INFORME DE CONTROL ESPECÍFICO N° 173-2024-2-5349-SCE

SERVICIO DE CONTROL ESPECÍFICO A HECHOS CON PRESUNTA IRREGULARIDAD
GOBIERNO REGIONAL PIURA
DIRECCIÓN REGIONAL DE AGRICULTURA PIURA
CASTILLA - PIURA - PIURA

"EJECUCIÓN CONTRACTUAL DEL SERVICIO: CONSTRUCCIÓN DE MÓDULO DEMOSTRATIVO PARA LA CRIANZA DE GANADO VACUNO EN LA PROVINCIA DE HUANCABAMBA EN EL DEPARTAMENTO DE PIURA"

Panel fotográfico n.° 1
Medición topográfica de servicio ejecutado.

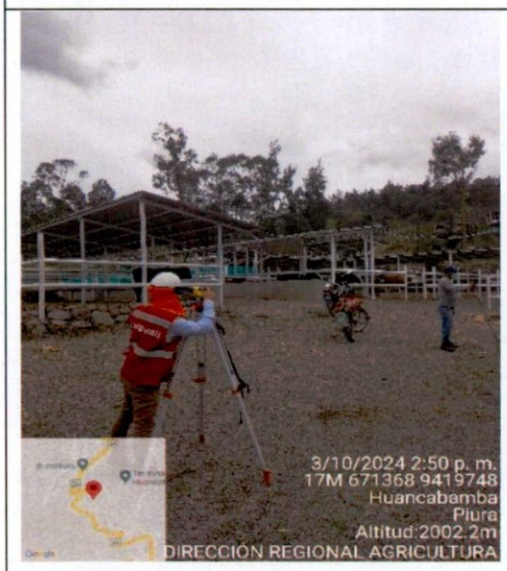
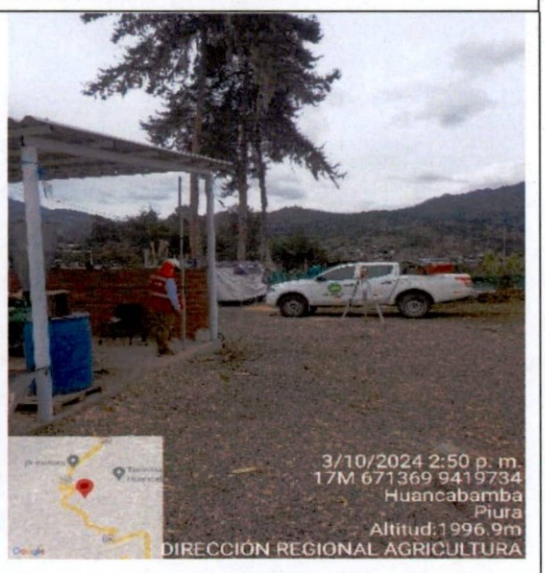
Del levantamiento topográfico realizado por el topógrafo de la Gerencia Regional de Control de Piura, se advirtió que la cota de rasante no cumple con los niveles propuestos en el expediente técnico del servicio, generando incumplimiento de ejecución en las partidas de movimiento de tierras, según se referencia en el sustento de metrados:

Imagen n.° 3
Detalle de los martillos y veredas del bloque n.° 2 no ejecutadas

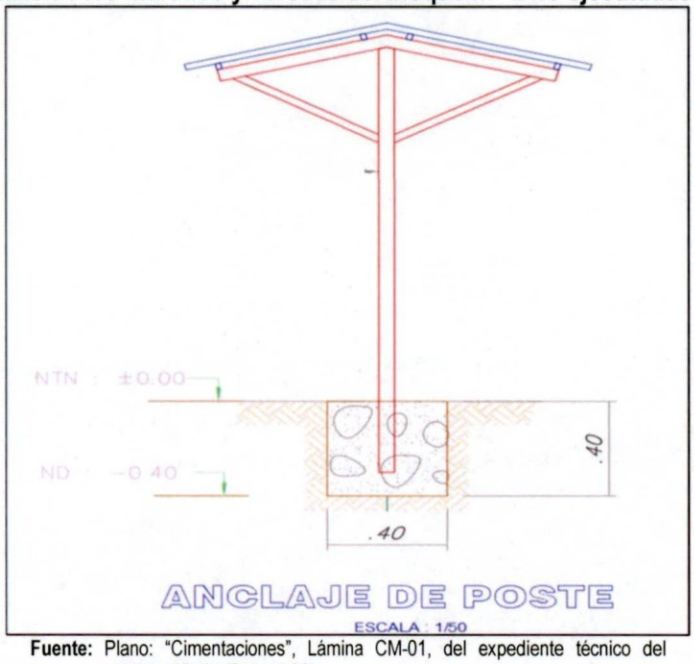
Del cuadro precedente, se aprecia que la partida: "*02.00. Concreto Simple*" en los tres ítems se valorizaron al 100%; sin embargo, de acuerdo a la visita realizada al módulo demostrativo el 3 y 4 de octubre de 2024, se identificó que existen áreas no ejecutadas, como los dados de concreto para anclaje de postes que presentan una forma irregular en el vaciado sin cumplir las especificaciones del servicio; corroborándose lo manifestado en el Plano: "*Cimentaciones", Lámina CM-01*, del expediente técnico del servicio, según la imagen siguiente:

Imagen n.° 4
Detalle del acabado del piso, según el expediente de servicio.

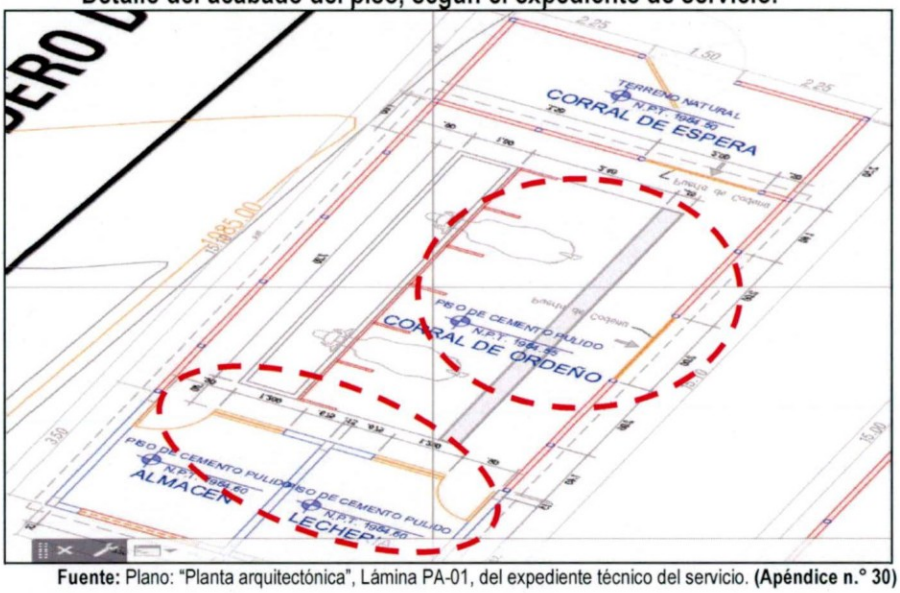
Adicionalmente se verificó que el piso en el corral de ordeño y la picadora; el acabado del piso no se encuentra pulido, tal y como se manifiesta en el plano: "Planta arquitectónica" *Lamina PA-01.* del expediente técnico del servicio **(Apéndice n.° 30)**, según la imagen siguiente:

Imagen n.° 5
Instalaciones eléctricas en zona de dormideros

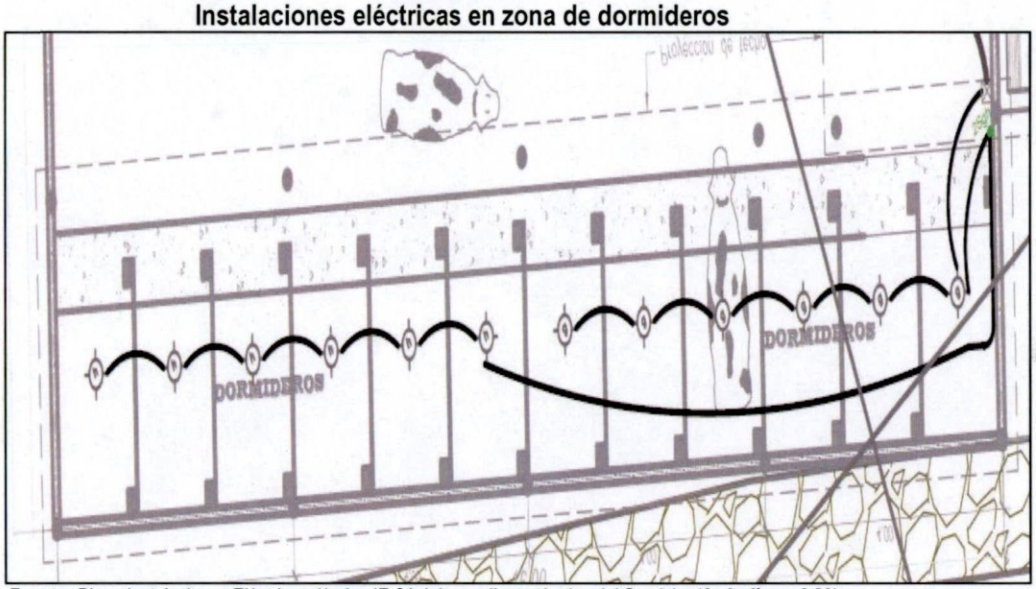
Tal situación se evidencia a continuación:

Imagen n.° 5
Vista de la elevación principal o fachada del corral de vacas

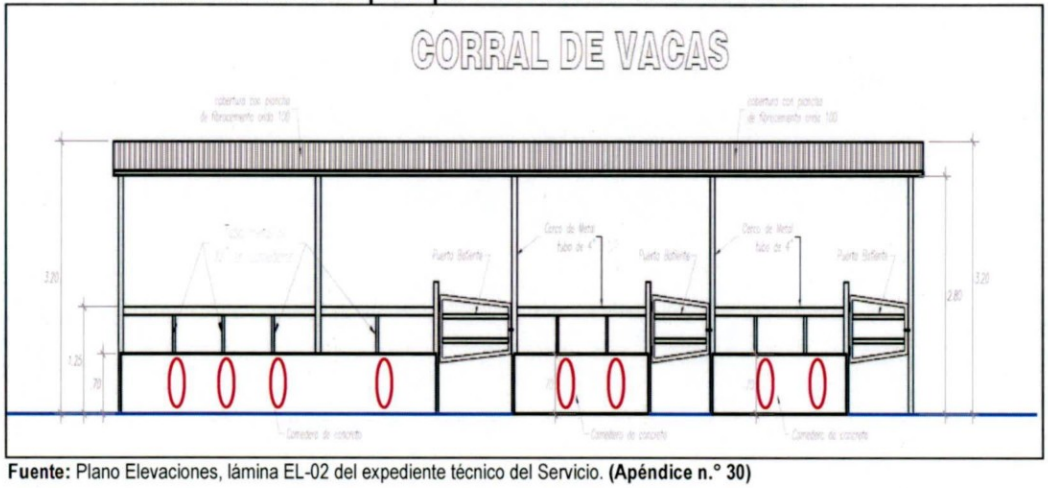
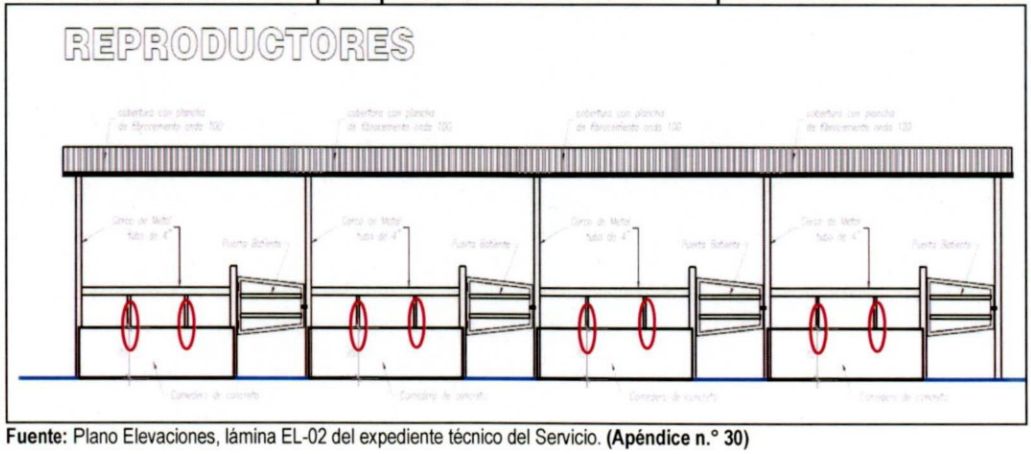
corral de reproductores y enfermería, tal como se exigía en el Plano "Elevaciones", Lámina EL-02 y en las especificaciones técnicas de la partida 04.04 SUMINISTRO E INSTALACIÓN DE TUBO METÁLICO DE 2" **(Apéndice n.° 30).**

Panel fotográfico n.° 11
Verificación de la falta de instalación de los 8 tubos verticales redondos de 2" en el corral de vacas adultas

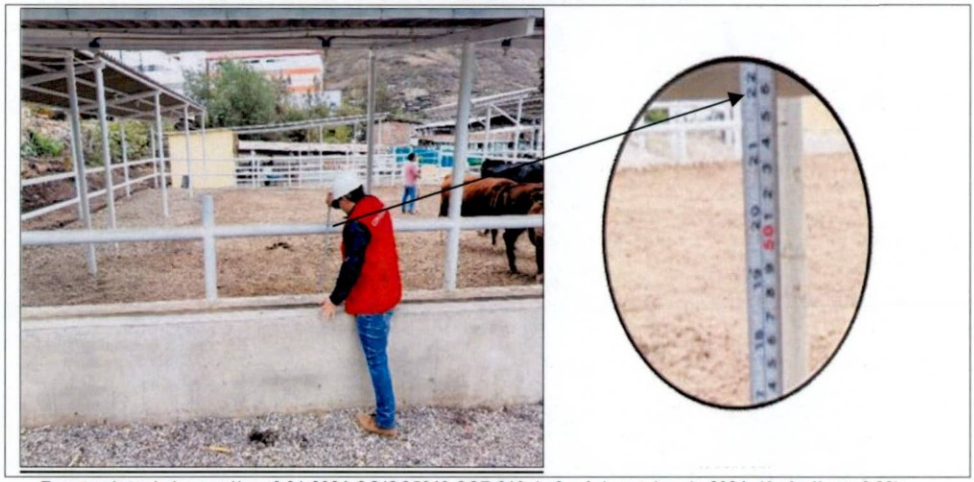
De la visita realizada el 3 y 4 de octubre de 2024, no se evidencia la instalación de los tubos metálicos cuya función, conforme a lo establecido en las especificaciones técnicas del servicio, es de servir como separadores de los comederos en las zonas mencionadas y de la revisión al informe de valorización única presentado por el proveedor mediante carta n.° 03-2024/CMPS recibida el 14 de mayo de 2024 **(Apéndice n.° 31)**, el panel fotográfico no evidencia la ejecución de esta partida en las áreas indicadas, según se manifiesta en las siguientes fotografías:

Imagen n.° 7
Vista de la elevación lateral izquierda - zona de dormideros

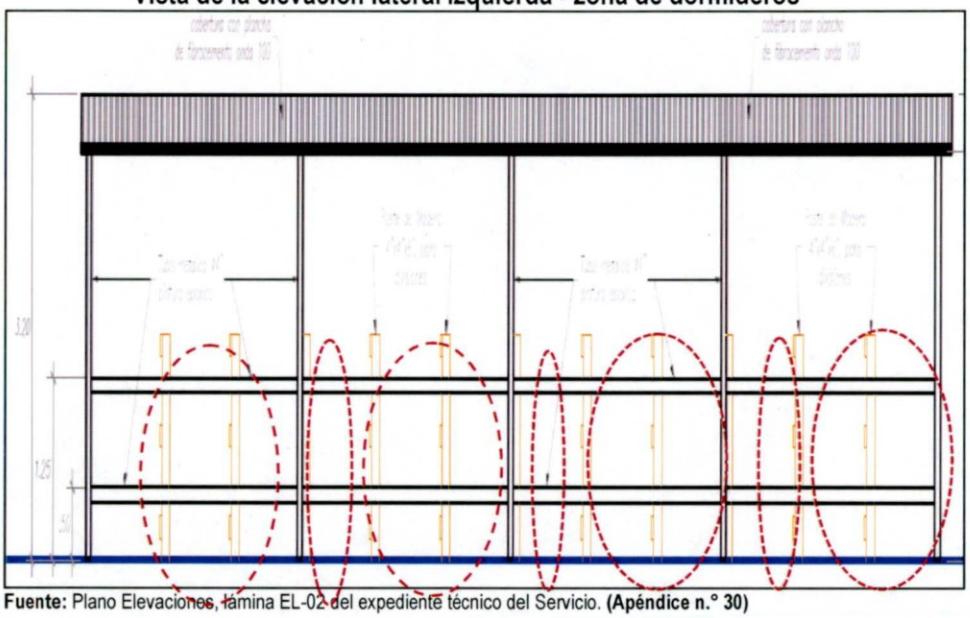
Se dejó constancia de la falta de ejecución de la partida relacionada a las estructuras de madera, en la zona de dormideros del corral de vacas adultas, cuya función principal es la de servir como separación entre vacunos. Asimismo, de la revisión de los planos y del acta de inspección n.° 01-2024-CG/OC5349-SCE-013 de 3 y 4 de octubre de 2024 **(Apéndice n.° 23)**, se advirtió que no se ejecutó la instalación de una estructura de madera en la zona de terneros-cuna, a modo de brete[19] para la contención y manejo del ganado y de la revisión al informe de valorización única presentado por el proveedor mediante carta n.° 03-2024/CMPS recibida el 14 de mayo de 2024 **(Apéndice n.° 31)**, el panel fotográfico adjunto no evidencia la ejecución de esta partida en las áreas indicadas.
